改善箇所説明図

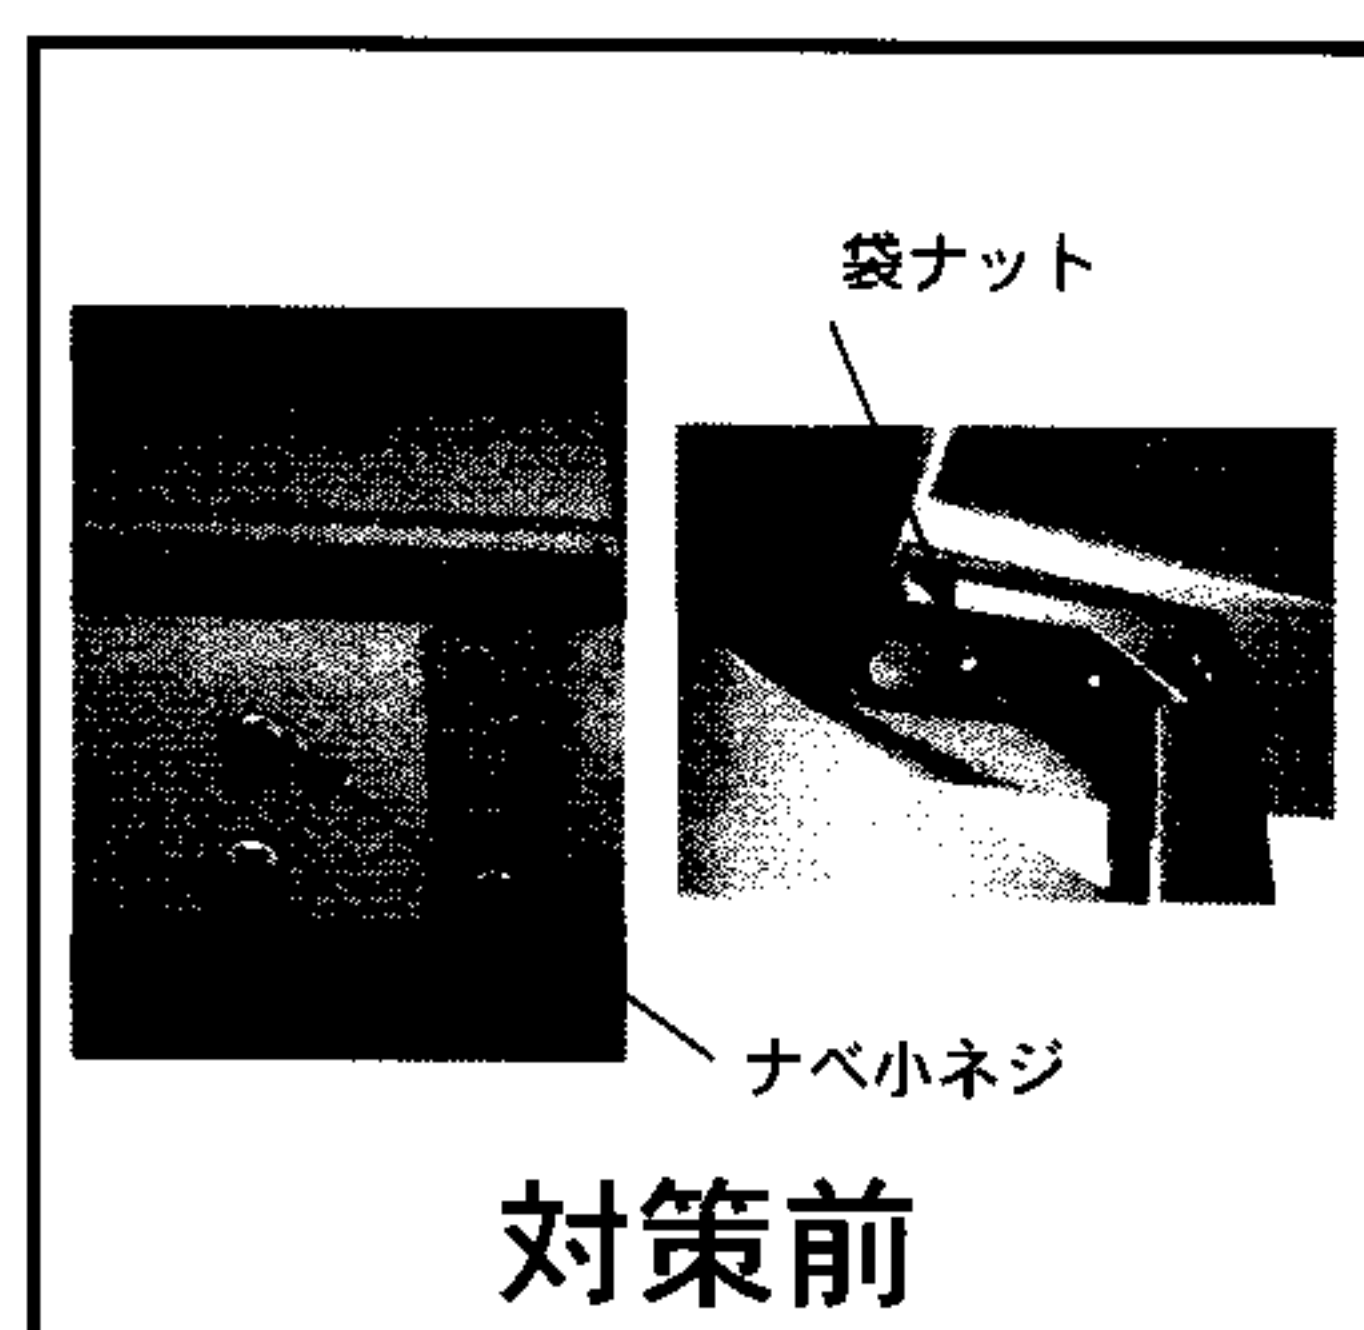
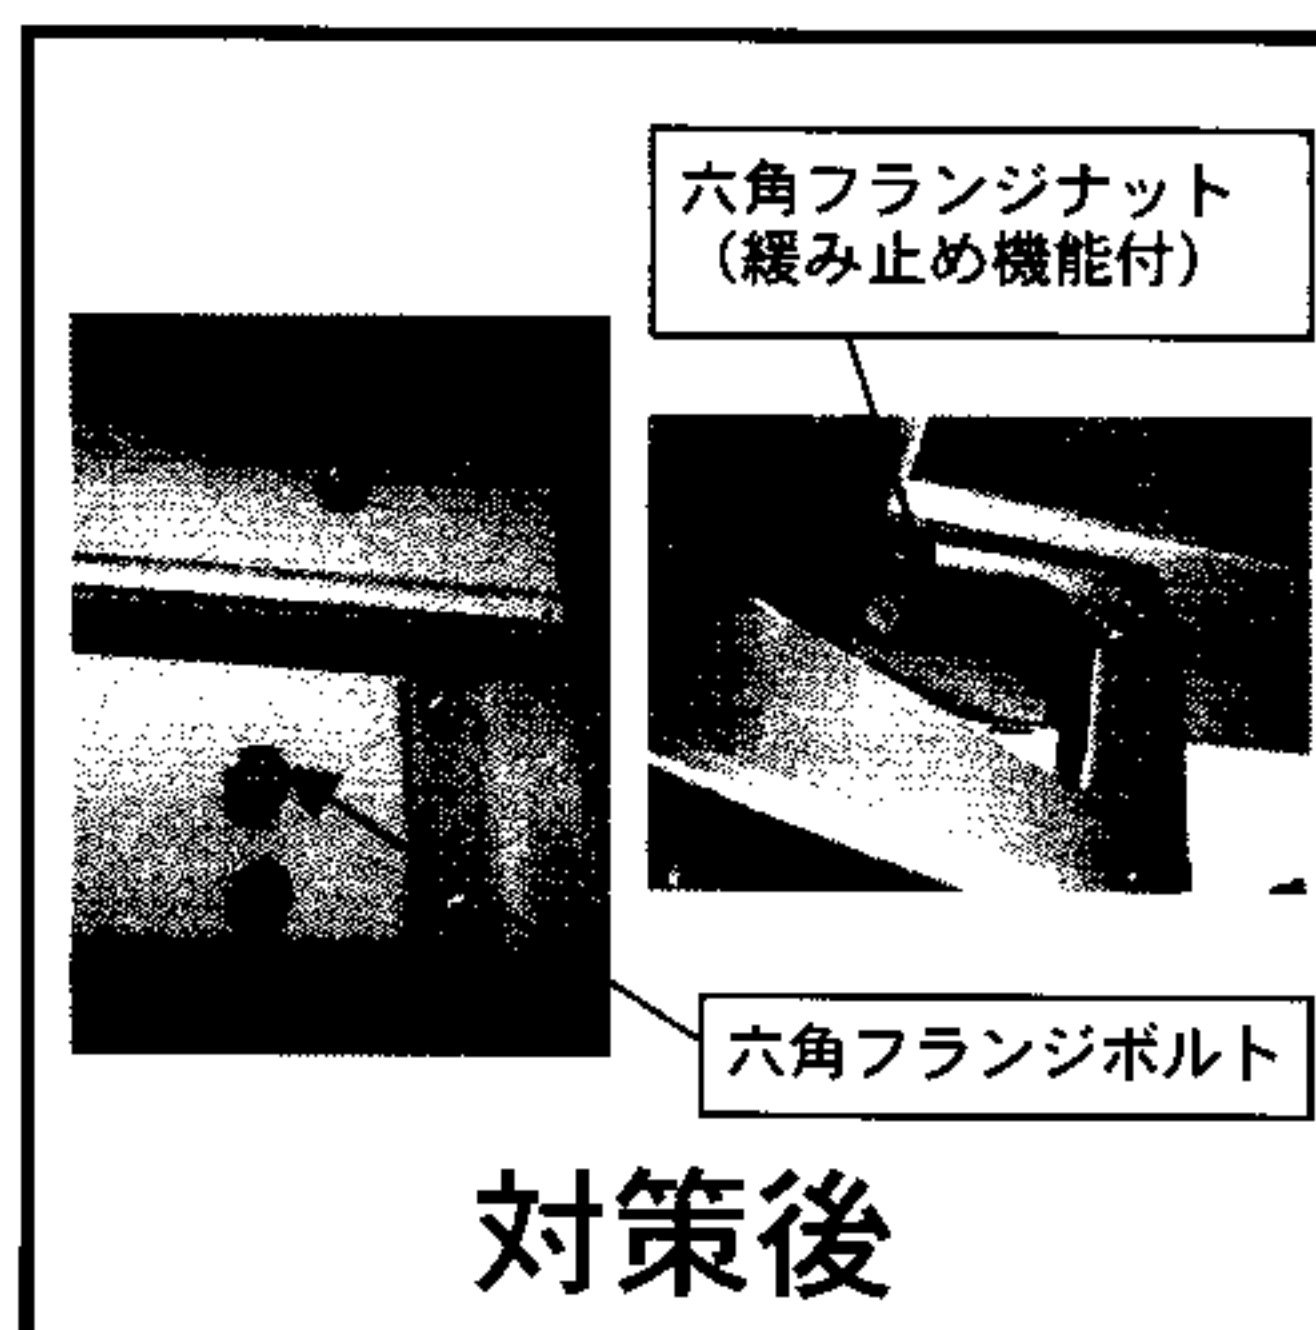
ハネ上げ式の荷台後部ドアとその開閉補助装置（ドアバランサ）のブラケットを固定しているボルトとナットの組み合わせが不適切なため、ナットが緩み脱落し、ブラケットが当該ドアから外れるものがある。そのため、当該ドアが開き状態に保てなくなり、急に閉じてしまうおそれがある。

全車両、ブラケットを固定しているボルトとナットを対策品と交換する。

注) □ は交換後の部品を示す。
